La ampliación de los túneles, un nuevo acceso, medidas correctoras medioambientales y un carril bici, las más importantes

Alegaciones del Ayuntamiento al anteproyecto de la M-61

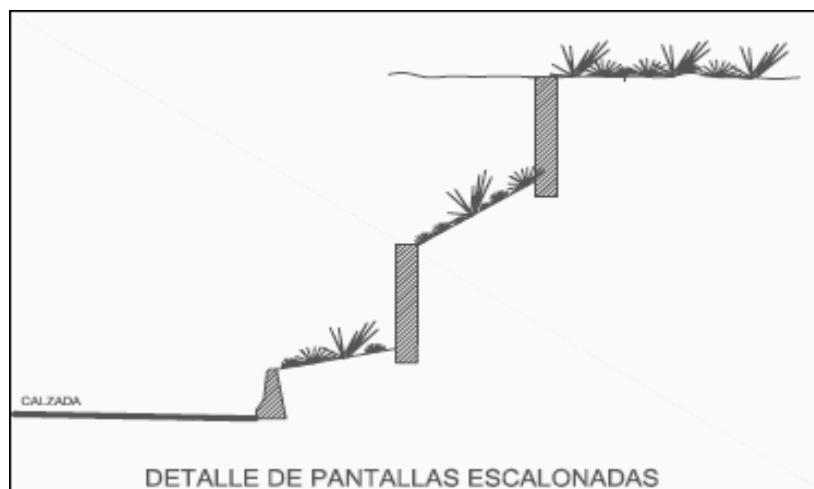
- Disposición en los márgenes de la M-61 de pantallas escalonadas, entre el final del falso túnel y el paso bajo la antigua A-1.
- Disposición de una estructura de paso en la intersección con la prolongación de la Avda. de Quiñones.
- Disposición de una estructura de paso en previsión de la continuidad del viario municipal que formará parte de los sistemas generales de los desarrollos urbanísticos entre la antigua N-I y la A-1.

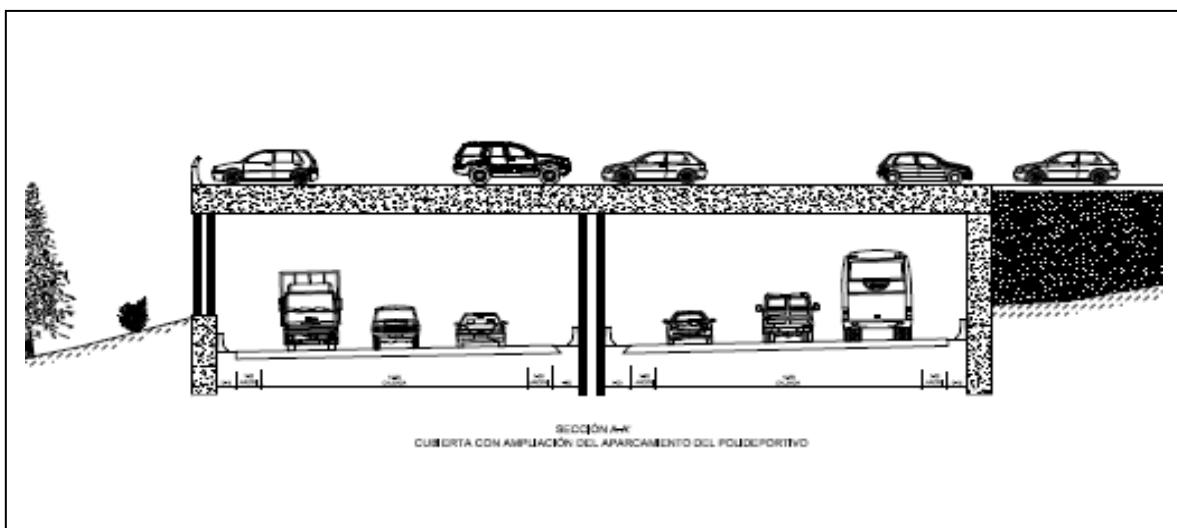
El paso del Arroyo de la Dehesa (o de los Quiñones) a cielo abierto va a generar un fuerte impacto visual y acústico, por este motivo deben estudiarse minuciosamente las medidas que mitiguen dichos impactos. En este sentido se proponen las siguientes actuaciones:

- Ocultación visual y acústica de la traza que se construya a cielo abierto.
- Dadas las singulares características paisajísticas del entorno que constituye el Parque de los Arroyos, la Dehesa Boyal y el Polideportivo el remate de la obra a cielo abierto debe cuidar en extremo la integración paisajística.
- Se deben aproximar las dos bocas del falso túnel, permitiendo una mejor integración paisajística, que posibilitaría además la ampliación del actual aparcamiento del polideportivo hacia el arroyo.
